Datum	Ref.-Nr.	Modell	
04.06.04	<b>04TV037R1</b>	<b>MBD-MRX1, MBT-MRX1</b>	BC
Beanstandung			IRIS
<b>Netzteilproblem [BERICHTIGUNG 1]</b>			211F

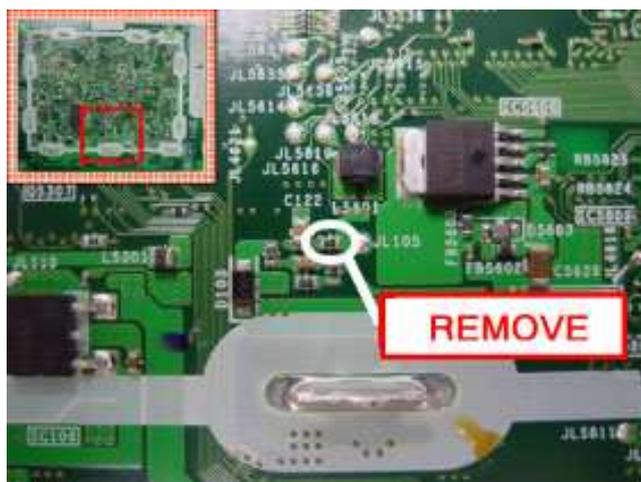
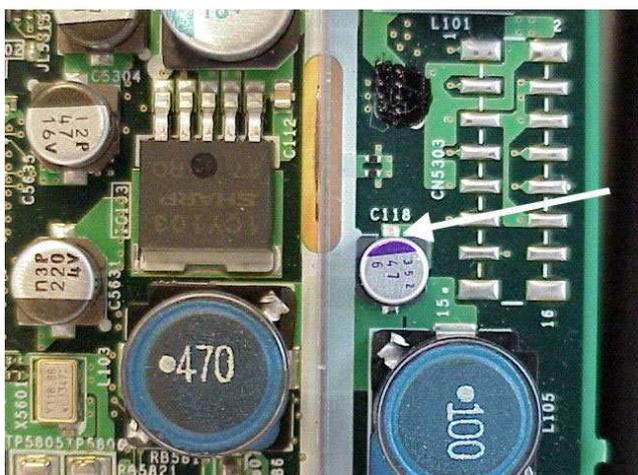
Nach dem Ausschalten des Geräts spricht der Media Receiver manchmal nicht an.

Zeitweise funktioniert das 3,3-V-Schaltnetzteil nicht richtig.

- Zur Überprüfung des Problems die Ausgangsspannung an dem mit L103 verbundenen Anschluss von C118 messen. Normalerweise beträgt diese Spannung 1,7 V anstatt 3,3 V im Fehlerfall. Für die Messarbeit braucht die Schutzplatte des A2 Boards nicht entfernt zu werden.
- **R107** "10k 1/10W" auf dem A2 Board ausbauen.
